Additif 33 – Règlement ONU n° 34

Révision 2 – Amendement 7

Série 04 d'amendements – Date d'entrée en vigueur : 5 juin 2023

Prescriptions uniformes relatives à l'homologation des véhicules en ce qui concerne la prévention des risques d'incendie

Modèle A

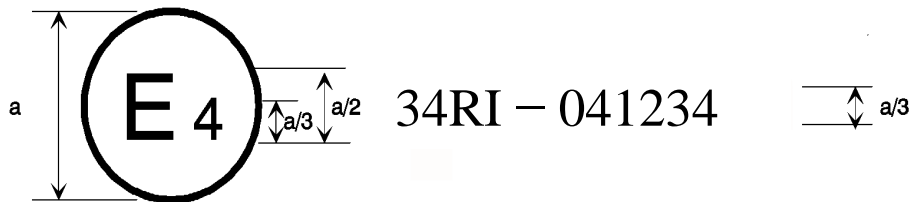
Annexe 2, lire (la note de bas de page demeure inchangée) :

La marque d'homologation ci-dessus, apposée sur un véhicule, indique que le type de ce véhicule a été homologué aux Pays-Bas (E4) en vertu de la partie I du Règlement ONU n° 34, sous le n° 041234. Les deux premiers chiffres du numéro d'homologation (04) indiquent que l'homologation a été délivrée conformément aux dispositions du Règlement ONU n° 34 tel que modifié par la série 04 d'amendements.

Modèle D

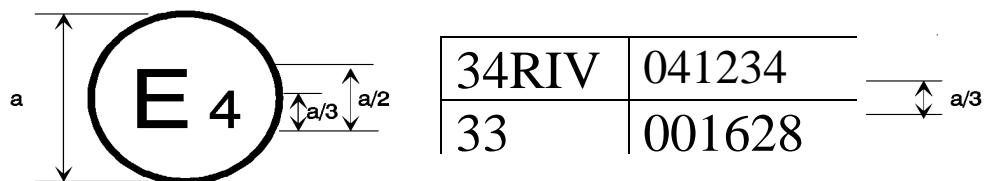
La marque d'homologation ci-dessus, apposée sur un véhicule, indique que le type de ce véhicule a été homologué aux Pays-Bas (E4) en vertu de la partie IV du Règlement ONU n° 34, sous le n° 041234. Les deux premiers chiffres du numéro d'homologation (04) indiquent que l'homologation a été délivrée conformément aux dispositions du Règlement ONU n° 34 tel que modifié par la série 04 d'amendements.
